## **Bebauungsplan „Liegelind-Areal“**

Übersicht der Stellungnahmen der Öffentlichkeit und der Behörden und sonstigen Träger öffentlicher Belange

Beteiligung der Öffentlichkeit nach § 3 (1) BauGB und der Behörden nach § 4 (1) BauGB

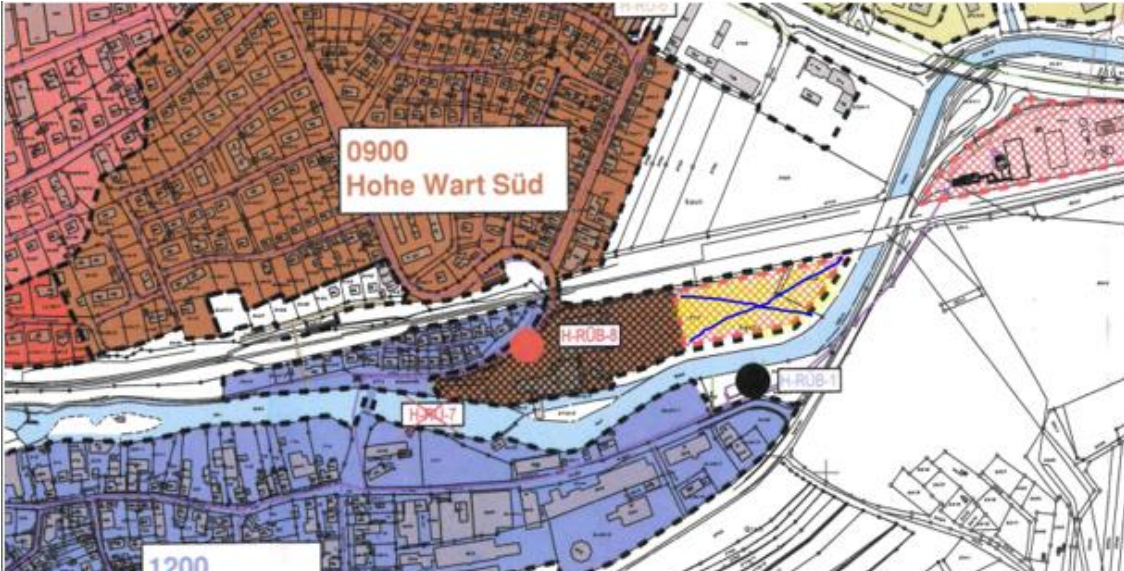
Nr	Behörde /TöB Stellungnahme vom	Art der Einwände / Bedenken und Hinweise / Empfehlungen	Beschlussvorschlag der Verwaltung bzw. Beschluss des Gemeinderates mit Beschlussergebnis
		<p>Bei plan- und beschreibungsgemäßer Ausführung des Vorhabens, unter Berücksichtigung der nachfolgenden Nebenbestimmungen und Hinweise, bestehen keine Bedenken.</p> <p>I. Bau, Umwelt und Gewerbeaufsicht (Ansprechpartner: Frau Kneer, Fachbereich 30, Tel.: 07321 321-1313)</p> <p>Oberflächengewässer / Hochwasserschutz</p> <p>Das geplante Baugebiet grenzt mit einer Länge von über 500 m an die Brenz, Gewässer I. Ordnung. Die Erhaltung des Gewässerrandstreifens von mindestens 5 m ist in den Planungen unzureichend dargestellt beziehungsweise wird nicht durchgängig von baulichen Anlagen freigehalten.</p> <p>Der Gewässerrandstreifen ist ein gesetzlich festgelegter, an ein oberirdisches Gewässer angrenzender Bereich, welcher der Erhaltung und Verbesserung der ökologischen Funktionen oberirdischer Gewässer, der Wasserspeicherung, der Sicherung des Wasserabflusses sowie der Verminderung von Stoffeinträgen aus diffusen Quellen dient. Ausgenommen sind Gewässer von wasserwirtschaftlich untergeordneter Bedeutung. Die Regelungen zum Gewässerrandstreifen finden sich in § 29 Wassergesetz Baden-Württemberg (WG) und § 38 Wasserhaushaltsgesetz (WHG). Die tatsächliche Böschungsoberkante der Brenz als Bemessungsgrundlage für den Gewässerrandstreifen entspricht nicht wie dargestellt den Flurstücksgrenzen. Dahingehend ist der Plan zu überarbeiten.</p>	<p>Der Gewässerrandstreifen von 5 m wird künftig ab der in die Planzeichnung aufgenommen Böschungsoberkante und nicht mehr ab der Flurstücksgrenze freigehalten. Im Bereich des Gewässerrandstreifens findet künftig weder eine Oberflächenbefestigung statt, noch ist eine Bebauung geplant. Eine Befestigung mittels Schotterrasen wird künftig nicht mehr festgesetzt.</p>

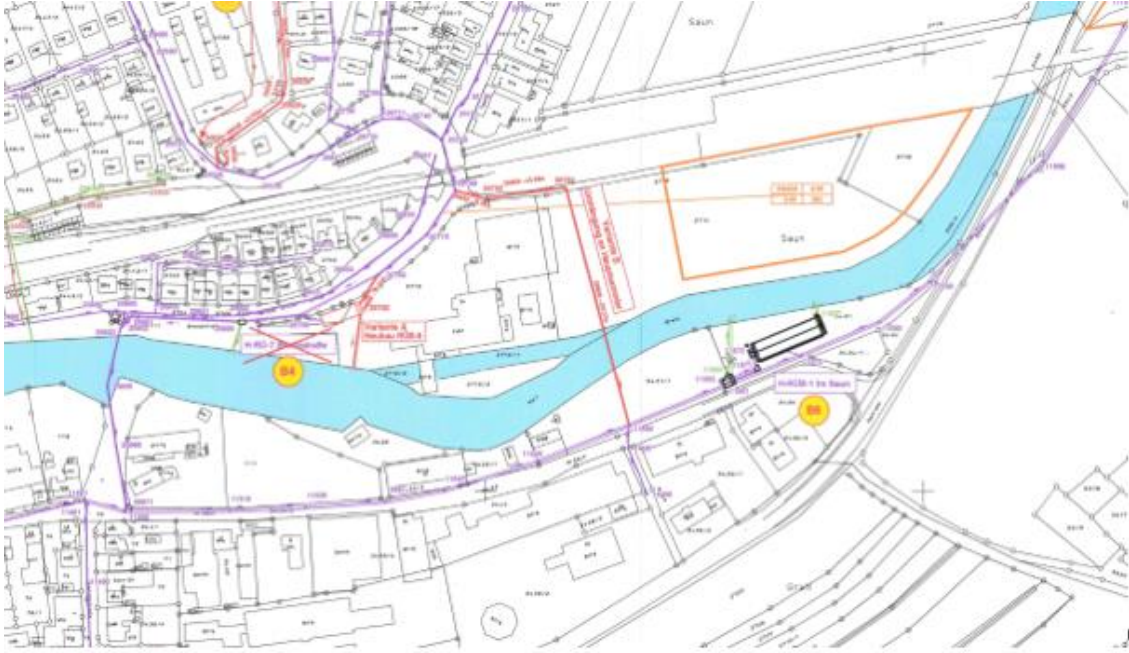
Nr	Behörde /TöB Stellungnahme vom	Art der Einwände / Bedenken und Hinweise / Empfehlungen	Beschlussvorschlag der Verwaltung bzw. Beschluss des Gemeinderates mit Beschlussergebnis
		<p>Kommunales Abwasser Das geplante Baugebiet befindet sich im unmittelbaren Einzugsgebiet des bestehenden H-RÜ-7 Brenzstraße, wobei nur der westliche Teil des Einzugsgebietes Liegelind-Areal bisher flächenmäßig über den H-RÜ-7 abgedeckt ist.</p>  <p>Der Generalentwässerungsplan 2011 für die Stadt Herbrechtingen, der mit Entscheidung des Landratsamts Heidenheim vom 26.02.2013 wasserrechtlich genehmigt wurde, sieht vor, dass für den H-RÜ-7 Brenzstraße Nachrüstungen vorzunehmen sind bzw. eine endgültige Verbesserung durch Verschließung und</p>	<p>Die Stadt ist zum Thema Abwasser bereits im Kontakt mit dem Landratsamt. Eine Versickerung vor Ort ist technisch nicht möglich. Für eine ordnungsgemäße und nachhaltige Regenwasserbewirtschaftung des Plangebietes wird Sorge getragen. Eine entsprechende Konzeption wurde bereits durch die Stadt beauftragt und liegt zum Satzungsbeschluss vor.</p>
